-----  
Commune de LE CONQUET

**Rapport du Commissaire Enquêteur**  
**relatant le déroulement de l'enquête et examinant les observations recueillies**

Par arrêté n° AP2022-06-01 du 3 juin 2022, Monsieur le Président de la Communauté de Communes du Pays d'Iroise a prescrit l'ouverture d'une enquête publique, du 28 juin au 29 juillet 2022, portant sur la modification n° 3 du plan local d'urbanisme de la commune de LE CONQUET (Finistère).

*Possibilités de connexions douces au port depuis l'ER 4 (futur parking) avec boucle aller par le Sud et retour par le centre-ville*

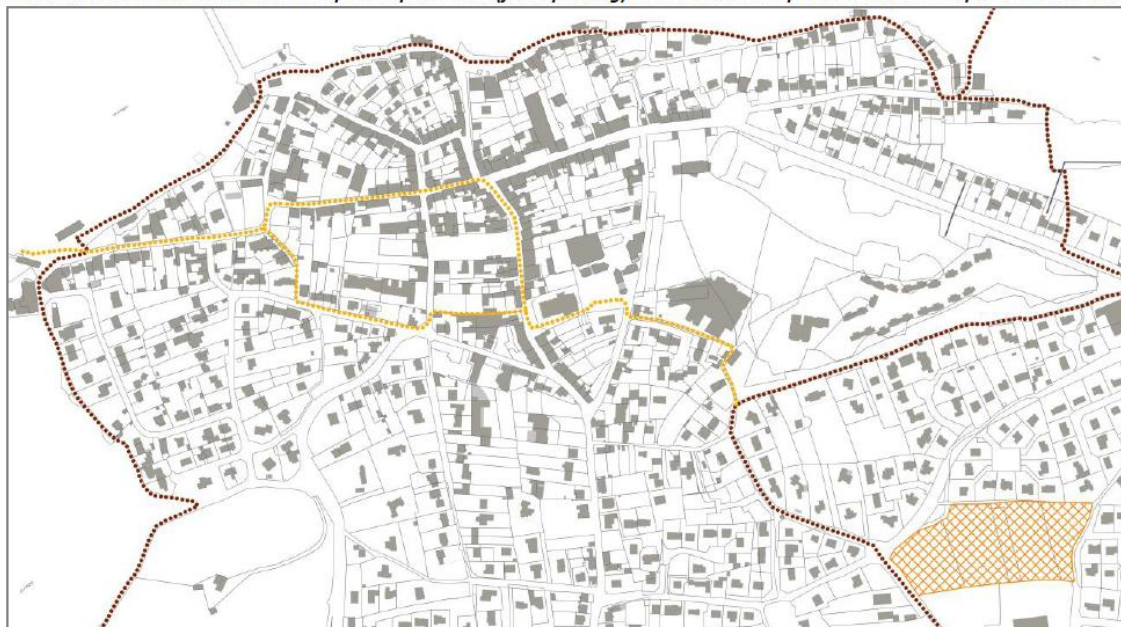
Cette liaison douce devrait toutefois être sécurisée au profit des piétons, personnes à mobilité réduite, poussettes, cycles, etc., au détriment des véhicules motorisés.

Le schéma ci-dessus montre la possibilité de connexion douce entre le futur parking et le port.

Projet de redécoupage de l'ER 3

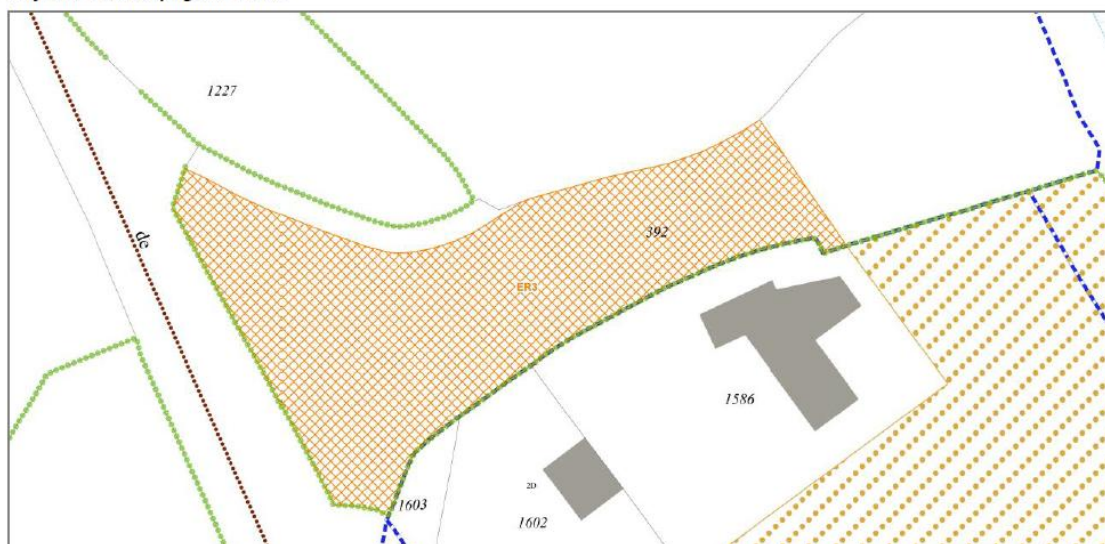
Propriétaire de la parcelle destinée à recevoir l'extension du cimetière s'étonne de l'emprise de l'E.R.3 prévue sur l'ensemble de la parcelle. Il rappelle l'intention de la famille de faire don de la partie nécessaire à l'extension du cimetière, extension non précisée dans le dossier de révision du PLU.

D'autre part, il souhaite également pouvoir disposer d'un accès à la route de Lochrist au Nord de l'E.R. 3

*Le pétitionnaire propose de diminuer, d'une emprise de 3,50 m de largeur, l'ER.3 sur la partie Nord à partir de la limite cadastrale, permettant ainsi un accès aux champs comme indiqué sur le plan ci-dessous :*
